リコール届出一覧表

リコール届出日：平成 30 年 3 月 16 日

リコール届出番号	外 - 2614		リコール開始日：平成 30 年 3 月 16 日	
届出者の氏名又は名称	プジョー・シトロエン・ジャポン株式会社 代表取締役 クリストフ プレヴォ (製作国： フランス共和国) (製作者名： オートモビル・プジョー) (問い合わせ先：0120-840-240 プジョーコール) (製作者名： オートモビル・シトロエン) (問い合わせ先：0120-55-4160 シトロエンコール)			
不具合部位（部品名）	緩衝装置（ロアアームボルト）			
基準不適合状態にあると認める構造、装置又は性能の状況及びその原因	フロントサスペンションとロアアームを取り付けているボルトにおいて、ボルトの強度が不足しているため、当該ボルトが折損し、異音が発生するものがある。そのため、そのままの状態で使用を続けると、ロアアームが外れ、かじ取り操作ができなくなるおそれがある。			
改善措置の内容	全車両、ボルトを対策品に交換する。			
不具合件数	0 件	事故の有無	0 件	
発見の動機	本国からの情報による。			
自動車使用者及び自動車分解整備事業者等に周知させるための措置	● 使用者：電話・ダイレクトメールにて通知する。 ● 自動車分解整備事業者：日整連発行の機関誌へ掲載する。 ● 対策実施済車両：対策済車両には、運転者席側ドア開口部のドアロックストライカー付近に外-2614のステッカーを貼付する。

改善箇所説明図

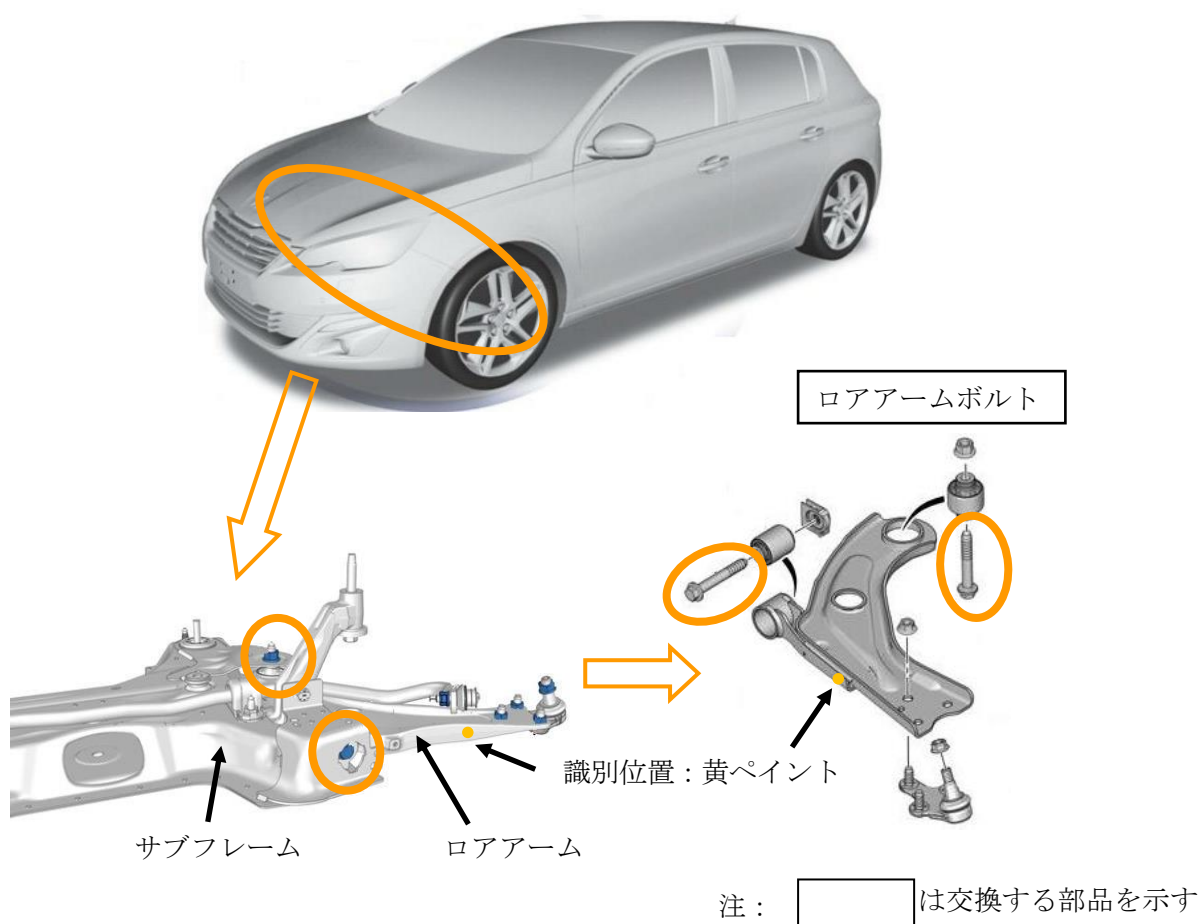
不具合の内容

フロントサスペンションとロアアームを取り付けているボルトにおいて、ボルトの強度が不足しているため、当該ボルトが折損し、異音が発生するものがある。そのため、そのままの状態で使用を続けると、ロアアームが外れ、かじ取り操作ができなくなるおそれがある。

改善措置の内容

全車両、ボルトを対策品に交換する。

識別

助手席側ロアアームの前側正面に黄ペイントを塗る。
